Place d'Austerlitz

**Recueil des contributions en
vue de la rédaction du cahier
des charges**

Structure : AHBK
Courriel : ahbak.ahbak@laposte.net
Téléphone : 06 09 68 93 90

CUS/DDU/PCU/ Réaménagement de la place d'Austerlitz/document de travail/octobre 2008

Etat actuel

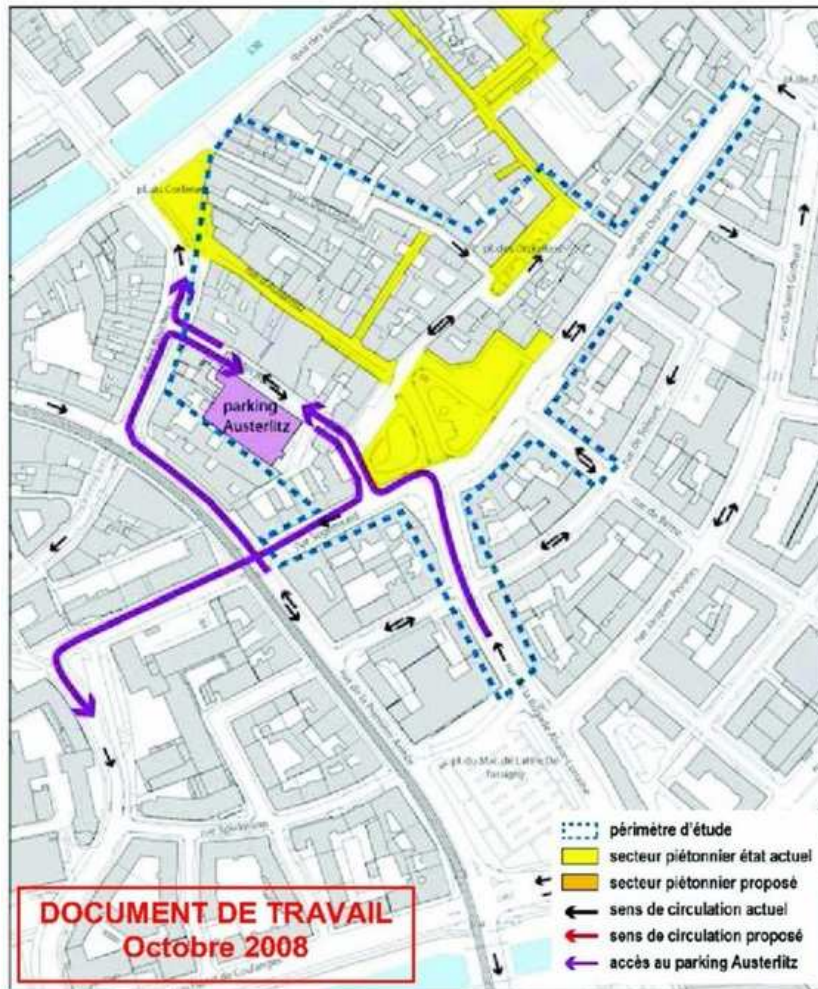
Les scénarii proposés sont incomplets car ils présentent pour l'essentiel les flux des automobiles accédant et sortant du parking Austerlitz et ne mettent pas en évidence ce qui est prévu pour les cyclistes ou pour les piétons, en particulier dans la rue des Orphelins, la rue Sengenwald, entre la rue de la Brigade Alsace Lorraine et la rue des Bœufs.

D'une manière générale, l'axe Zurich / Hôpital n'est pas traité, ni le statut de la place du Corbeau : les travaux de l'hôtel devraient achevés en mars, c'est à dire très bientôt.

De même, les scénarii présentés ne précisent pas le devenir des rues Sengenwald et Orphelins.

Par ailleurs, les difficultés de sorties du parking des Bœufs ne sont pas réglées : elles peuvent, dans le scénario 4, être aggravées en cas de forte affluence

Scénario 1

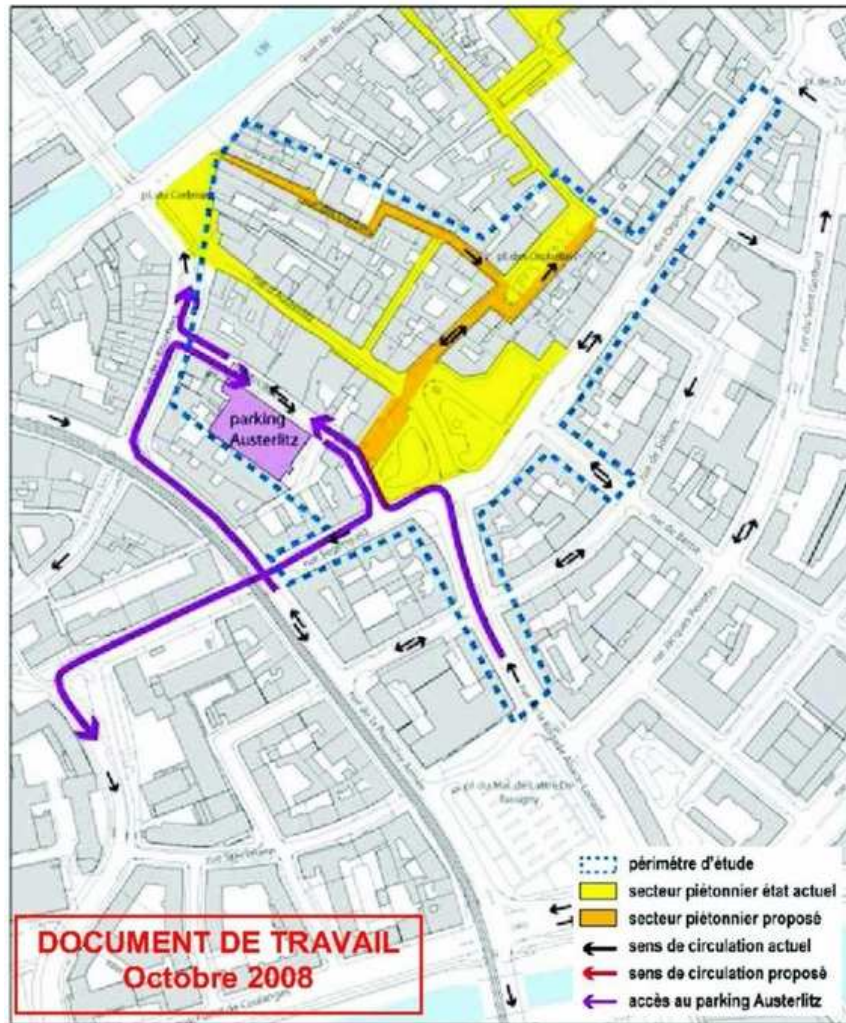
La circulation s'effectue en double sens rue des Bœufs : le maintien du double sens et des inconvénients qui l'accompagnent ne permet pas de dégager une emprise noble pour les vélos, en continuité des itinéraires existants qu'il faudrait connecter, entre la rue des Bouchers et la rue Brigade Alsace Lorraine, vers la place de l'Etoile.

Ces scénarii sont les plus favorables aux personnes domiciliées aux alentours de la place des Orphelins tant en matière de stationnement que d'accès à la place. Il sera difficile de convaincre ces habitants de choisir un autre scénario à moins de travailler avec eux pour une mise en double sens du tronçon de la rue Sainte Madeleine situé en débouché de la rue des Orphelins, afin qu'ils puissent accéder à la petite rue d'Austerlitz.

Scénario 2

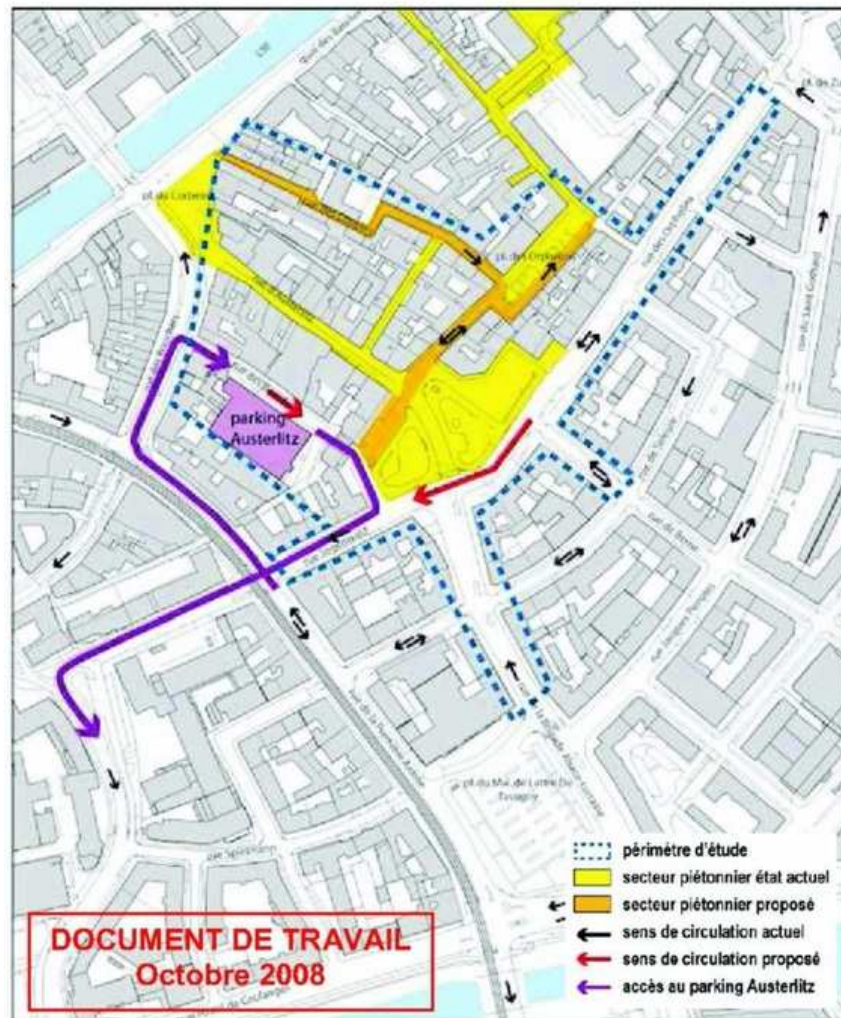
La mise en sens unique garantit une circulation protégée aux cyclistes. Ce sont les meilleurs scénarii sur ce point précis.

Il faut marquer la continuité de la piste cyclable depuis la rue de la Brigade Alsace Lorraine afin de diriger les cyclistes vers la rue des Boeufs plutôt que vers la rue d'Austerlitz. Elle doit être protégée et identifiable par les cyclistes.

Scénario 3

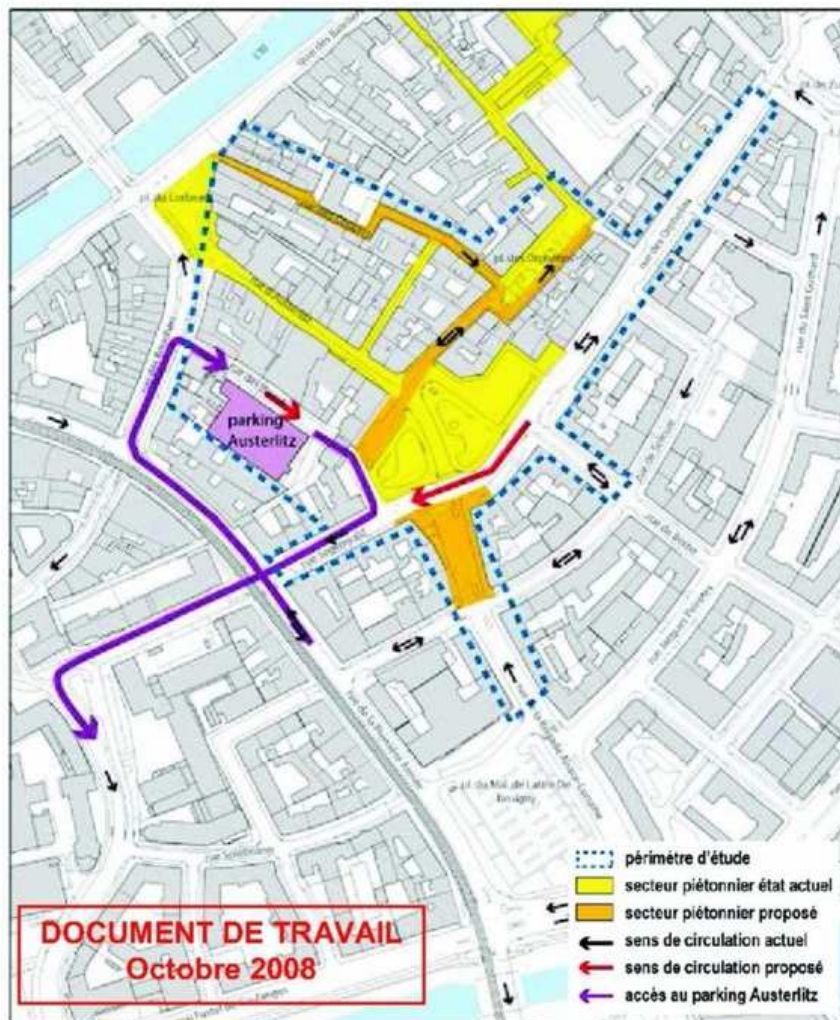
Une partie de la rue de la Brigade Alsace Lorraine, la plus proche de la place d'Austerlitz, est rendue piétonne. Perspective intéressante car elle résout le conflit des cyclistes avec les voitures à cet endroit. Même remarque que précédemment concernant la continuité de la piste cyclable, celle-ci pouvant être matérialisée sur sa partie piétonne par des pavés de couleurs par exemple, afin d'éviter que de nouveaux conflits entre piétons et cyclistes ne surgissent.

Cependant, au vu de la largeur de la rue cela n'est peut être pas nécessaire.

Toutefois, si le secteur piétonnier débute après la rue Sédillot et rue de Soleure, ces 2 voies vont recevoir des flux pour lesquels elles ne sont pas dimensionnées.

Une piétonisation jusqu'à la place de Lattre de Tassigny paraît plus adaptée et porteuse d'inévitables modifications des rapports entre les différentes places. A l'observation de ces deux scénarii, on ne peut que constater qu'un axe Kléber/Etoile entièrement piétonnier pourrait s'établir à (très) long terme.

Scénario 4

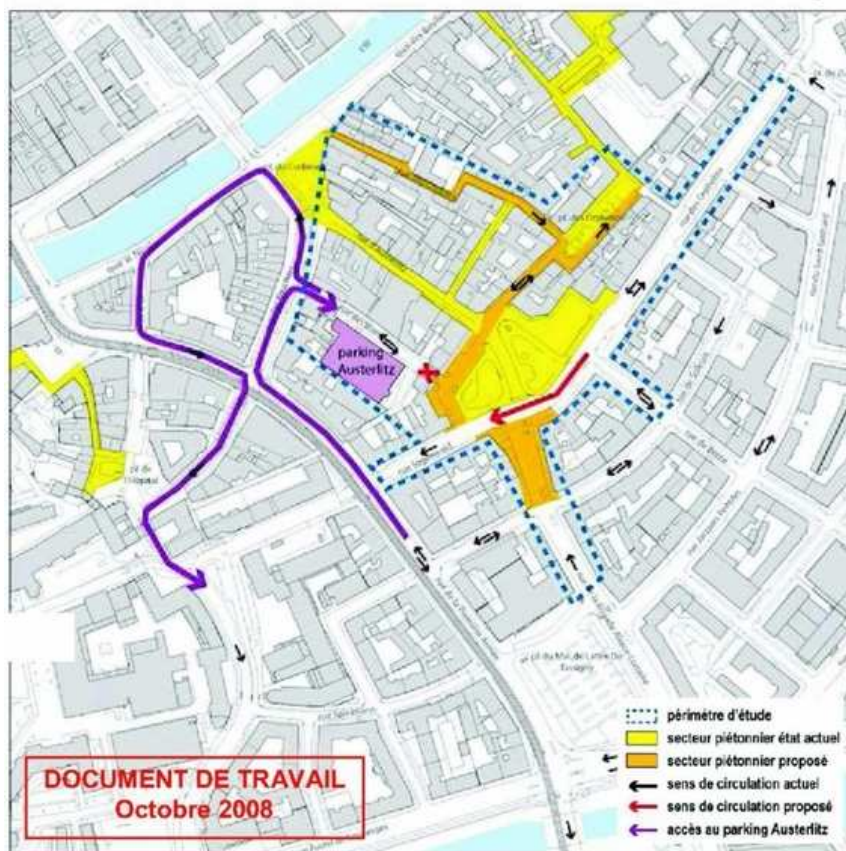
Le statut de la rue des Boeufs change et devient un cul de sac. Même remarque que pour le scénario 1 en ce qui concerne les cyclistes et pour les inconvénients en cas de forte affluence. L'intérêt de ce scénario réside dans l'absence de circulation automobile sur le côté droit de la place d'Austerlitz, hormis pour les riverains, les livraisons et services.

Cependant trois réserves peuvent être émises :

- Utilisation du parking des Boeufs: dans ce scénario, les voitures qui sortent du parking doivent faire une grande boucle pour repartir. Ce n'est pas pratique pour les automobilistes et laisse donc craindre aux piétons et cyclistes un accroissement du stationnement sauvage
- Trafic : les voitures qui sortent du parking vont grossir le trafic déjà bien dense sur le quai Saint-Nicolas et dans la rue d'Or.
- Conflit avec les cyclistes : le problème viendrait non pas des voitures qui entrent dans le parking, en général prudentes, mais des voitures qui en sortent et rejoindront leur voie de circulation sur la rue des Bouchers en traversant, rognant ou s'arrêtant sur la piste cyclable.
